# Mobilitätsnetz Heidelberg

## Dokumentation der zweiten Veranstaltung zum Teilprojekt Hauptbahnhof

Datum: 12. Dezember 2013  
Ort: Rathaus, Heidelberg  
Spiegelsaal, Prinz Carl  
Zeit: 18.00 – 21.00 Uhr

### Variante C

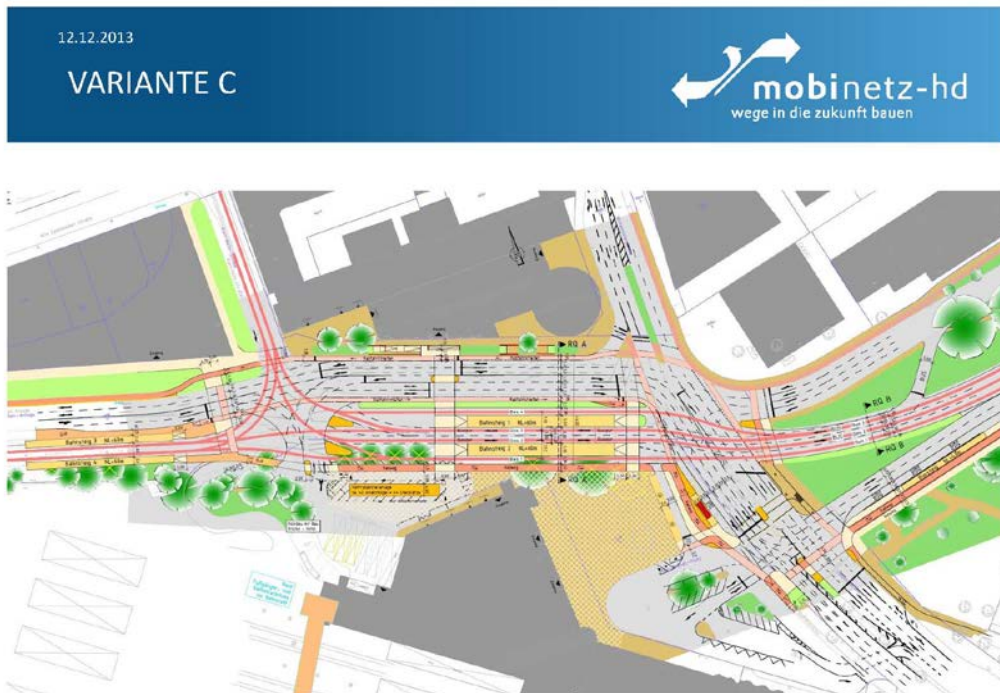
Als ein Kritikpunkt wird im Plenum genannt, dass die gewählte Bahnsteigbreite zu schmal sei. Vertreter der RNV führen aus, dass die Bahnsteigbreite auf Erfahrung anderer Verkehrsmodelle basiere und in ihrer Größe angemessen und ausreichend sei.

Vorgeschlagen wird, einen Radweg entlang des Hauptbahnhof-Gebäudes vorzusehen, um die verschiedenen Abstellplätze sicher erreichen zu können. Auch eine Überdachung hin zu den Haltestellen wird von Teilnehmenden vorgeschlagen. Vertreter des Amts für Verkehrsmanagement erläutern, dass in Variante C eine Radwegeverbindung entlang des Gebäudes zu den Radabstellplätzen aufgegriffen werde. Man sei sich bewusst, dass es hier trotz eines ausgewiesenen Radweges zu Konflikten zwischen Radfahrern und Fußgänger kommen könne. Weiterhin führen Vertreter der Stadt aus, dass eine großflächige Überdachung aus Denkmalschutzgründen nicht möglich sei.

Oben: Folie BI Ökologische Mobilität

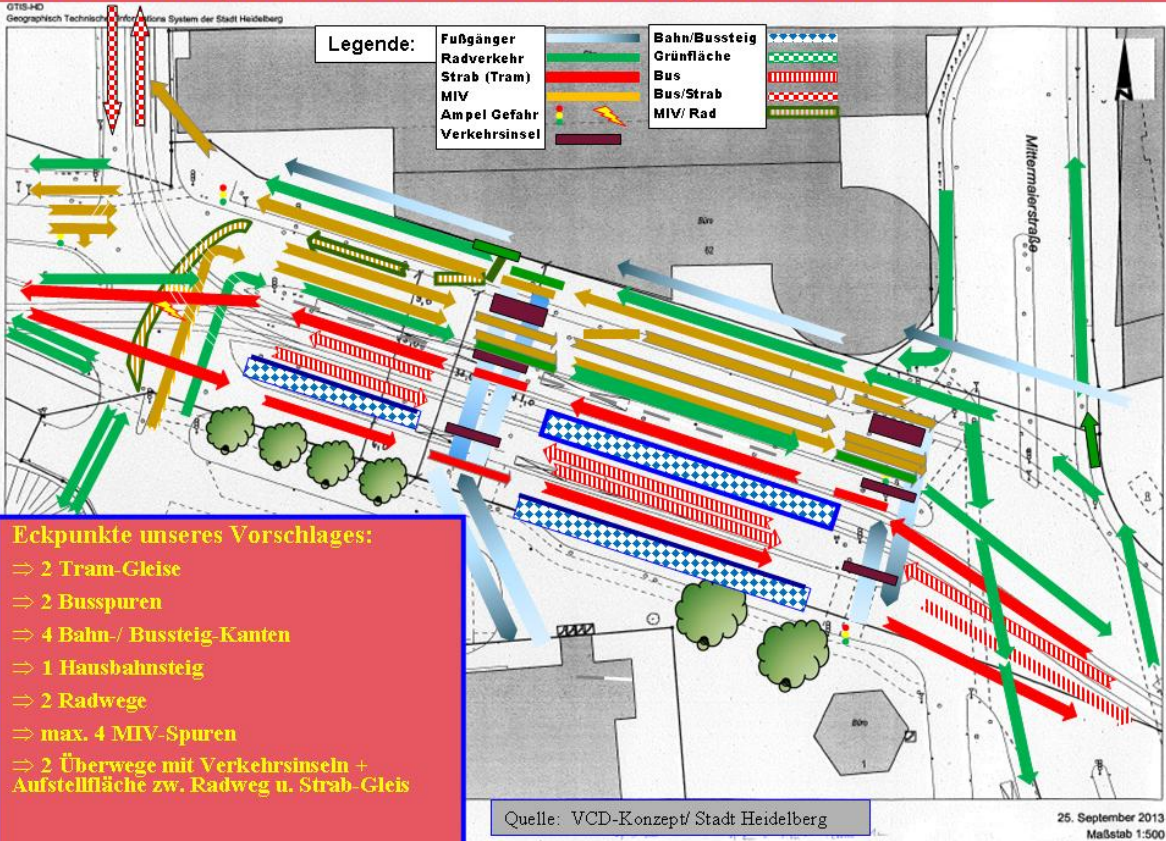
Die Bürgerinitiative (BI) ökologische Mobilität möchte einen Umstieg auf umweltgerechte Fortbewegungsformen unterstützen durch eine gute Qualität des entsprechenden Angebots. Konkret fordert sie unter anderem eine Optimierung des ÖPNV mit bedarfsgerechter Infrastruktur, eine Entmischung von Rad- und Fußgängerverkehr auf den Bahnhofsvorplätzen, maximal 4 statt 5 MIV-Fahrspuren als Anpassung an den von ihnen angenommenen Rückgang des motorisierten Individualverkehrs, breitere Radwege und den Erhalt der Bäume. Ein eigener Variantenvorschlag der Bürgerinitiative sieht zwei Straßenbahngleise, zwei östliche und eine westliche Busspur bei vier Bahn- und Bussteig-Kanten vor. Nördlich des Haltestellen-Bereichs werden zwei Radwege vorgeschlagen bei maximal vier Fahrspuren für den MIV. Für die Fußgänger sind zwei Überwege mit Verkehrsinseln und Aufstellflächen zwischen Radweg und Straßenbahngleis vorgesehen. Die Bürgerinitiative fordert, dass ihre Variante dem Gemeinderat und allen Beratungsgremien als Entscheidungsalternative zur Verfügung gestellt wird.

Oben: Folie VCD

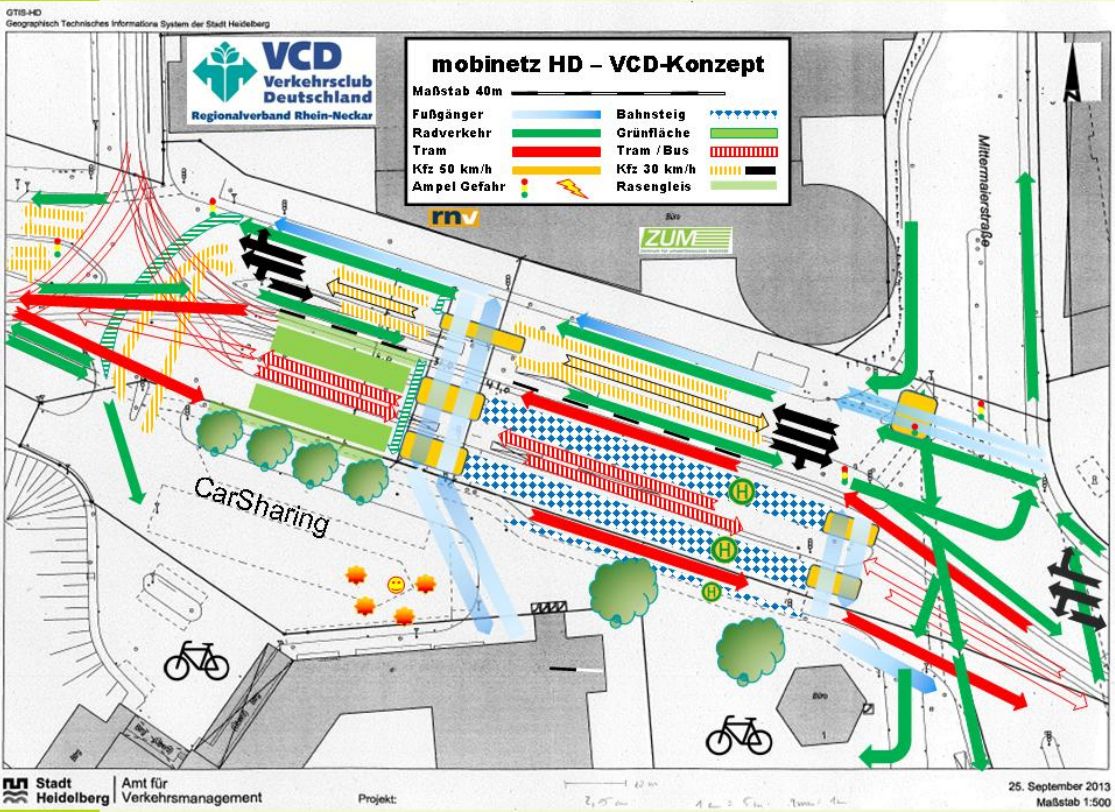
Zu Beginn kritisiert Herr Hetzel die seitens der Stadt Heidelberg nicht in ausreichendem Umfang zur Verfügung gestellten verkehrstechnischen Daten. Für einen aussagekräftigen Variantenvergleich fehlten z. B. Zahlen zur Verkehrsbelastung der Abbiegebeziehungen im Planbereich.

Auch der VCD Regionalverband Rhein-Neckar schlägt eine eigene Planungsvariante vor, die folgenden inhaltlichen Aspekten gerecht wird: Alle Bäume und Gebäude bleiben erhalten, attraktive Visitenkarte für den Stadteingang, optimale Lösung für Busse und Bahnen, mehr Komfort für Fahrgäste und Radverkehr, leistungsfähige Kfz-Führung.

Im Wesentlichen sieht der Vorschlag vier Gleise für eine optimale Flexibilität in der Abwicklung des ÖV vor. Statt fünf Kfz-Fahrspuren genügen aus seiner Sicht drei Fahrspuren zur Abwicklung des vorhandenen Kfz-Aufkommens. Die Führung des Radverkehrs (West-Ost) verbleibt im Vorschlag nördlich der Haltestellen und wird als attraktive Radverkehrsachse durch die Grünanlage in der Mitte der Kurfürstenanlage zum Römerkreis geführt.

Hauptunterschied des VCD-Konzeptes zu den drei vorgestellten Planvarianten der Stadt ist die geradlinige Führung des Kfz-Verkehrs in beiden Fahrtrichtungen durch die nördliche Kurfürstenanlage. Hierdurch kann die umwegige und kapazitätsmäßig kritische Verschwenkung des West-Ost-Verkehrs vermieden werden, die aus Sicht des VCD einer der Hauptmängel der vorgestellten Varianten der Stadt ist. Der VCD fordert eine genaue Berechnung seiner Variante durch die Stadt, da aufgrund der direkten Führung des West-Ost-Verkehrs eine deutlich bessere Verteilung der Grünphasen für diesen Verkehrsstrom ermöglicht wird, wodurch nur geringere Aufstellflächen und dadurch weniger Fahrspuren benötigt werden. Das vergleichsweise geringe Kfz-Aufkommen in beiden Richtungen zwischen Römerkreis und Mittermaierstraße stellt kein Problem für den vorhandenen Querschnitt dar. Zur Abschätzung der erforderlichen Umbaumaßnahmen an der neu zu gestaltenden Zufahrt zum Römerkreis aus Richtung Westen wünscht sich Herr Hetzel eine zeitnahe Veröffentlichung des von Herrn Thewalt zitierten Gutachtens und eine Zusammenarbeit mit der Stadt, da hierfür genaue Belastungszahlen, Ampelphasen und technische Grundlagen erforderlich sind, die dem VCD nicht vorliegen. Abschließend macht Herr Hetzel deutlich, dass dem VCD eine Neugestaltung zugunsten des Umweltverbundes wichtig sei.

Ein Thema, das vielfältig diskutiert wird ist, ob drei oder fünf Spuren für den Kfz-Verkehr benötigt werden. Vertreter des Amts für Verkehrsmanagement führen aus, dass aus ihrer fachlichen Sicht eine Reduzierung der Fahrstreifen nicht zu empfehlen sei, da dadurch die Gefahr von Rückstau entstehe. Es könne jedoch geprüft werden, ob eine Reduktion auf insgesamt vier Fahrspuren (eine Fahrspur in Richtung Westen und drei Fahrspuren in Richtung Osten) möglich sei, ohne den Verkehr zu behindern. Das Argument durch eine Reduzierung der Fahrspuren auch den Klimaschutzziele der Stadt Heidelberg zu dienen, müsse hier von technischen notwendigen Maßnahmen getrennt betrachtet werden.
